JY-94-7

第59条（原子炉停止系統）に係る説明書（指摘回答）
第19条（反応度制御系統）に係る説明書

2021年11月2日

第59条（原子炉停止系）に係る指摘回答

地震時の制御棒挿入性（1/5：概要）

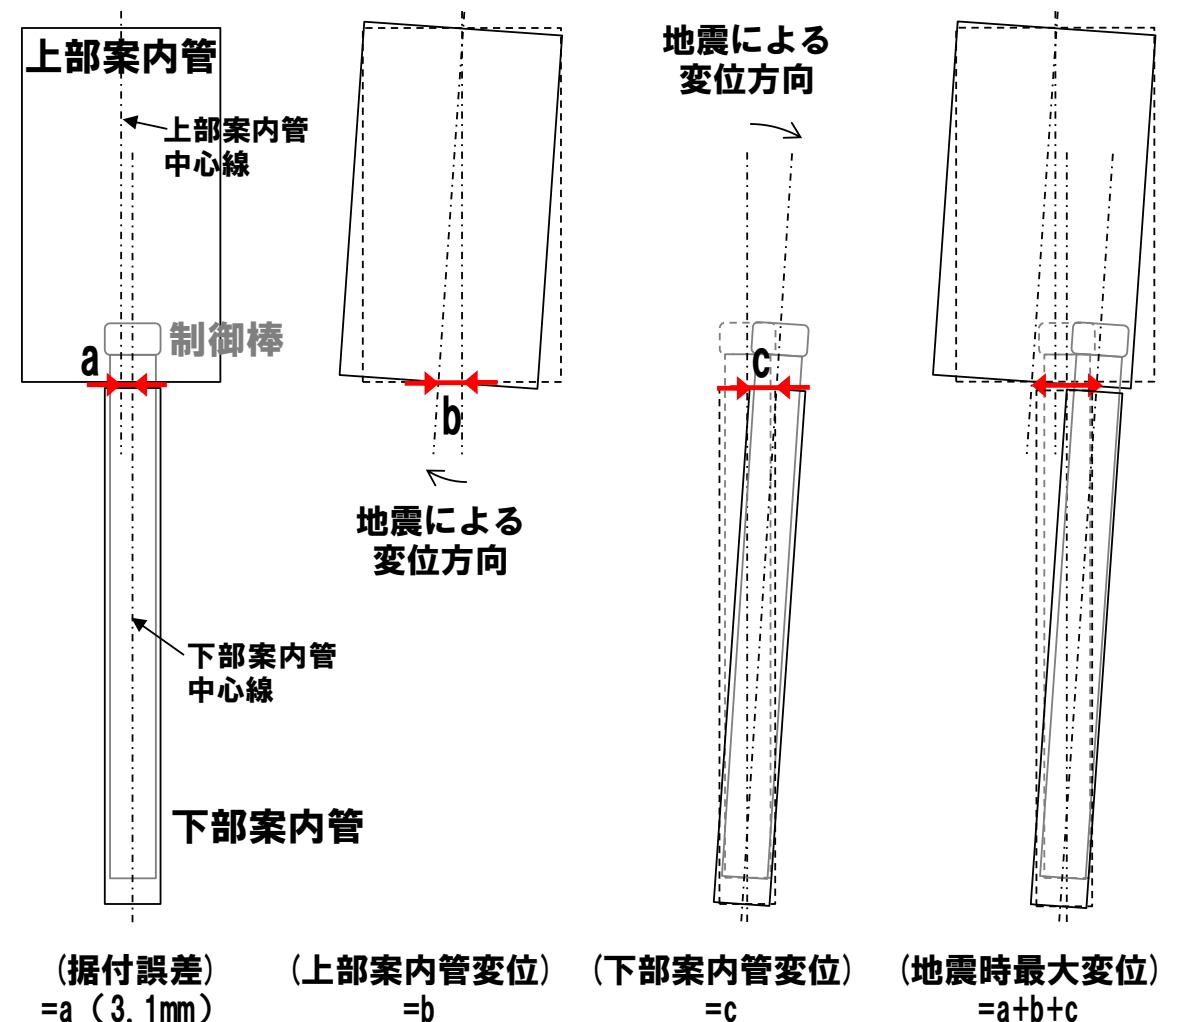
●地震時の制御棒及び後備炉停止制御棒の挿入機能に対する設計方針

制御棒又は後備炉停止制御棒（制御棒又は後備炉停止制御棒を収納する下部案内管を含む。）及び制御棒又は後備炉停止制御棒をラッチする上部案内管（上部案内管に連結される駆動機構を含む。）の地震時に生じる水平方向の相対変位を考慮しても、制御棒又は後備炉停止制御棒のスクラム時挿入時間（保持電磁石励磁断から反応度価値 90 % 挿入まで）が規定時間（0.8秒）以内になるよう設計する。

以下の2つの評価を実施する。

(1) 静的条件での制御棒挿入性評価

基準地震動 S_s に対して上部案内管と下部案内管の地震時最大変位量（右図）を評価し、その相対変位量が35mm以下であることを確認する。

(2) 動的条件での制御棒挿入性評価

機構解析により、衝突による摩擦抵抗を考慮してもスクラム時挿入時間が規定時間以内となることを確認する。

水中スクラム試験結果

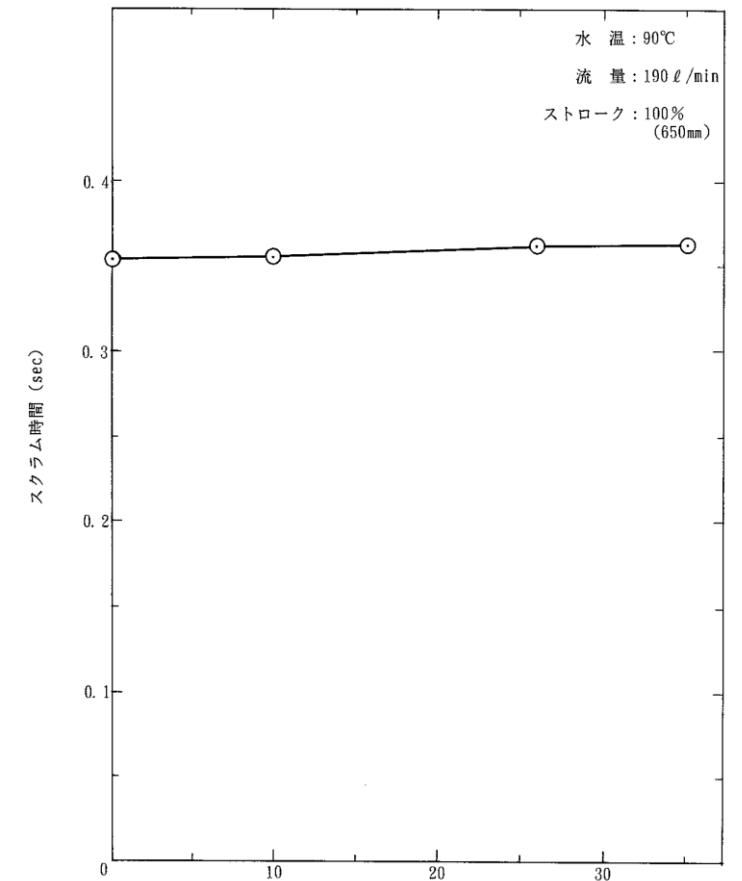
●基準地震動Ssの地震に対する挿入性

- ・水中における実規模大モックアップ試験では、スクラム時間は35mmまでの相対変位量においてほぼ一定の値となっており、スクラム時挿入時間への影響がないことを確認している。
- ・位相を考慮せずにそれぞれの最大変位量を保守的に足し合わせた場合でも、基準地震動による最大相対変位量は最大でも30.5mm (Ss-1) で、スクラム試験の結果から0.8秒以内の挿入性が確認されている35mmを超えない。

(5/5：動的条件下での制御棒挿入性評価(2)評価結果)

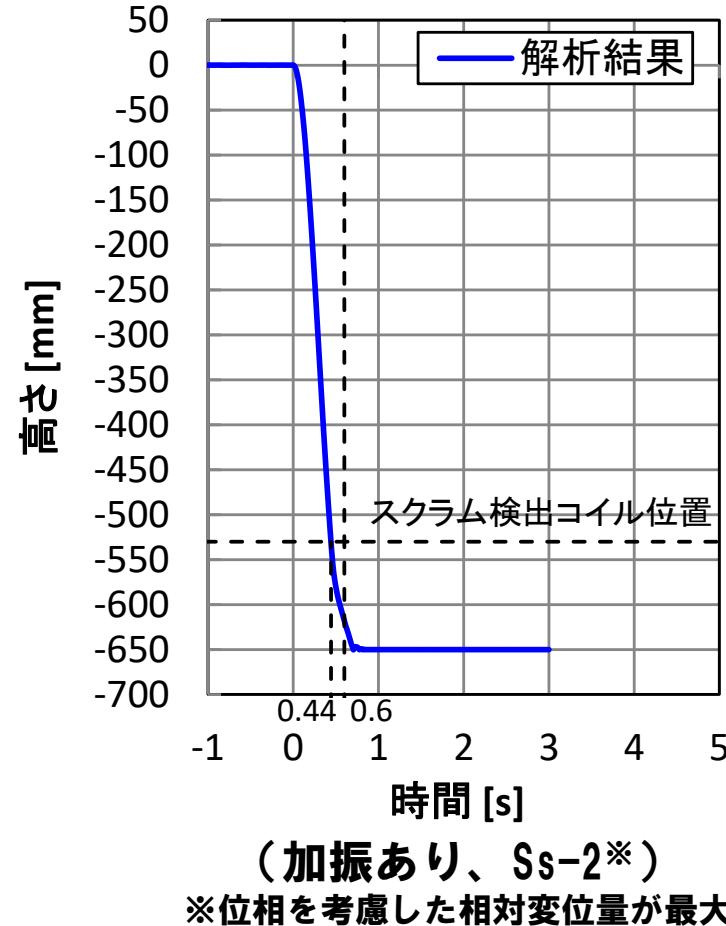
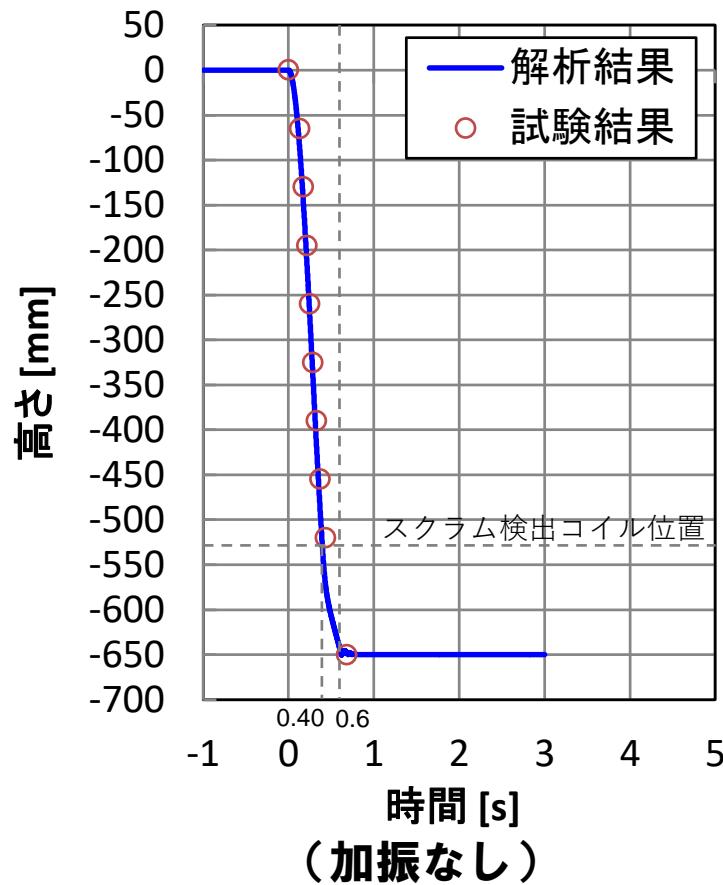
●基準地震動Ssの地震に対する挿入性

- ・機構解析ではスクラム試験結果をよく再現している。
- ・加振時でもスクラム時間は0.5秒以内。
- ・保持電磁石励磁断からデラッチリミットスイッチ作動までの時間を0.2秒として(スクラム時間が0.6秒以内)、基準地震動時でも制御棒は規定時間内に挿入される。
